DELIBERAZIONE DELLA GIUNTA REGIONALE 2 settembre 2019, n. 1569

**Dlgs 152/2006 ssmmii LR11/2001 ssmmii [ID\_VIP4507]-Proced. di VIA di comp. Statale relat. a un imp. eolico da realiz. nel Comune di Sant'Agata di Puglia, loc. "Viticone Palino, Serro Lucarelli, Monte Rotondo e rel. opere di connes. alla RTN da realiz. nei comuni di Sant'Agata di Puglia eliceto, constit. da 11WTG per una pot.comples. di 39,6MWe Prop. Wind Energy Sant'Agata Srl. Parere di comp. R.P.**

**Parere espresso nella seduta del 25/06/2019 - Parere.**

Oggetto: Impianto Eolico della potenza di 39,6 MW localizzato nel Comune di Sant'Agata di Puglia (FG) località "Viticone Palino, Serro Lucarelli, Monte Rotondo" ed opere di connessione ricadenti nei Comuni di Sant'Agata di Puglia (FG) e Deliceto (FG)

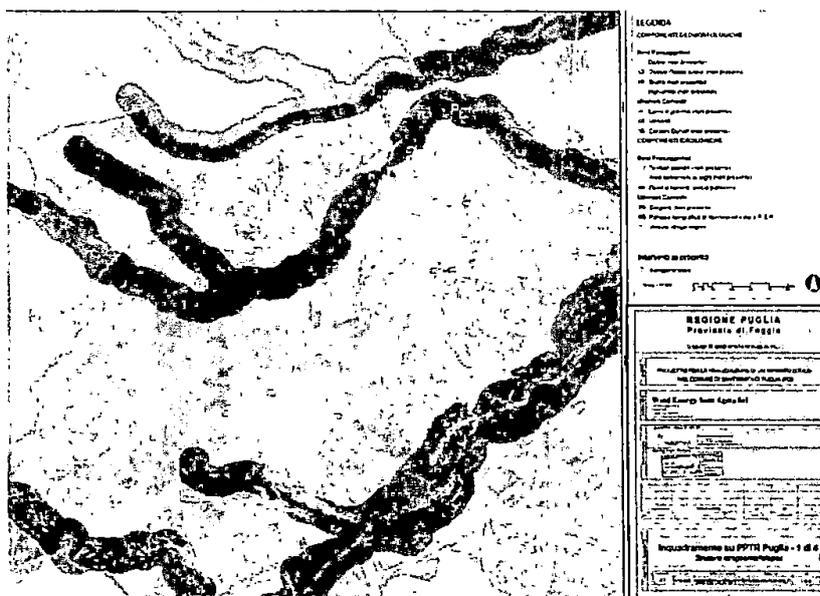
Le posizioni degli aerogeneratori sono sempre esterne rispetto alle aree soggette a vincoli ambientali e paesaggistici.

Viceversa le piste di accesso di nuova realizzazione e/o sistemazione e i lavori di scavo dei cavidotti previsti in progetto, risultano a più livelli interferenti con aree soggette a tutela.

A tal riguardo si segnala che nelle seguenti tavole specifiche non è rappresentato il tracciato dei cavidotti interrati e delle piste:

- o VWSCIVPLN010\_01-1-Inq-PPTR\_-Struttura\_Idrogeomorfologica
- o VWSCIVPLN010\_01-2-Inq-PPTR\_-Struttura\_Ecosistemica\_e\_Ambientale
- o VWSCIVPLN010\_01-3-Inq-PPTR\_-Struttura\_Culturale\_e\_Storico-Insediativa
- o VWSCIVPLN010\_01-4-Inq-PPTR\_-Carta\_Idrogeomorfologica

Stralcio tav. "VWSCIVPLN009\_01-Layout\_impianto\_Sovrapposizione\_PRG-Piste\_cavidotti".  
La base della tavola propsta è una tavola del PRG di SANT'AGATA definita "ZONING TERRITORIO COMUNALE: TAV.17B"

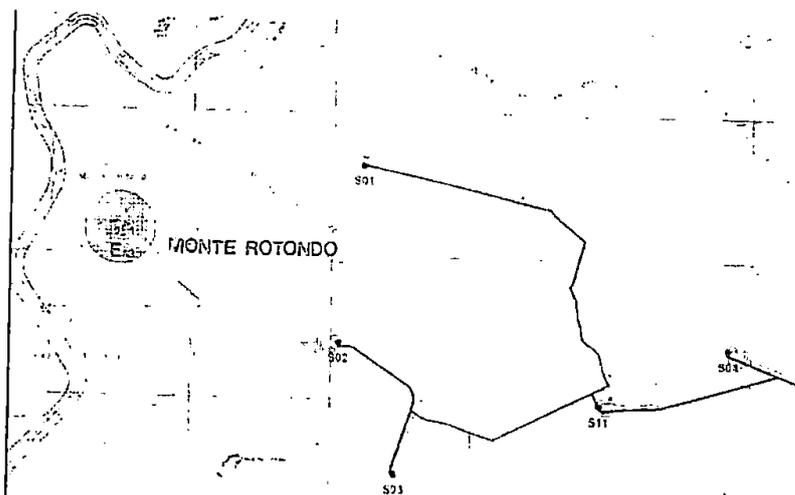
I richiedenti con la tavola definita "VWSCIVPLN009\_01-Layout\_impianto\_Sovrapposizione\_PRG-Piste\_cavidotti" propongono il layout del proprio impianto sovrapposto ad una delle tavole allegate al PRG del Comune di Sant' Agata definita "ZONING TERRITORIO COMUNALE: TAV.17B", di seguito si riporta stralcio:

In relazione alle minime distanze di ciascun aerogeneratore dai centri abitati individuati dagli strumenti urbanistici vigenti ai sensi di quanto indicato alla lettera b) delle misure di mitigazione, paragrafo 5.3 dell'allegato 4 del D.M. 10/09/2010 occorre evidenziare il dovuto rispetto di 6 volte l'altezza massima dell'aerogeneratore, per cui considerata l'altezza dell'aerogeneratore proposto pari a 180mt si ottiene un raggio di interesse pari a 1080mt. Si rileva che applicando tale verifica agli aerogeneratori "S01", "S02" ed "S03" nei confronti del PRG del Comune di Sant'Agata di Puglia (tav.17B) si intercetta un'area tipizzata "ZONE AGRICOLE DI COMPLETAMENTO (E/A3)", di seguito si riporta lo stralcio delle Norme Tecniche di Attuazione in particolare l'Art.26:

I proponenti nella tavola proposta riportano in arancione i tratti di pista da creare. Si rileva che il tratto arancione che in prossimità dell'area tipizzata "ZONE AGRICOLE DI COMPLETAMENTO (E/A3)" subisce una deviazione prima di raggiungere la via pubblica. In altre tavole proposte dal richiedente, il tratto stradale a farsi in questione attraverso l'area tipizzata "ZONE AGRICOLE DI COMPLETAMENTO (E/A3)" di seguito si riporta stralcio:
